**EDG 6200.0 - VR 00/01/
EDG 6200.1 - VR 00/01/02
Neue digitale Eingabeelektronik - ET-Nr. 534526**

Produktionswoche ab KW 30
Seriennummer ab P0718290012

Digitale Eingabeelektronik (alt)	Digitale Eingabeelektronik (neu)

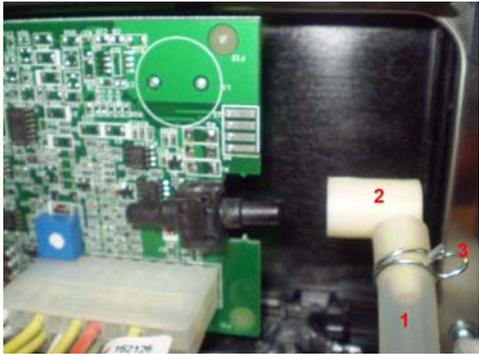
Wegen eines Austausches des Drucksensors muss die digitale Eingabeelektronik 534526 mit einem zusätzlichen Schlauchanschluss für die Verbindung zum Ofenrohr versehen werden. Alle digitalen Steuereinheiten brauchen diesen zusätzlichen Adapter, um einwandfrei funktionieren zu können. Die nachstehende Tabelle zeigt die verbesserte Lösung:

<ol style="list-style-type: none"> 1. Silikonschlauch 6x10 C-380 2. Silikonpipette 3. Rohrschelle D8 	<ol style="list-style-type: none"> 1. Silikonschlauch 6x10 C-380 2. Adapter 3.20x6.60 mit 10-15 mm 3. Rohrschelle D10

Es kann notwendig sein, den Silikonlauch 6x10 mit 380 mm Länge (1) durch einen 30 mm längeren Schlauch auszutauschen.
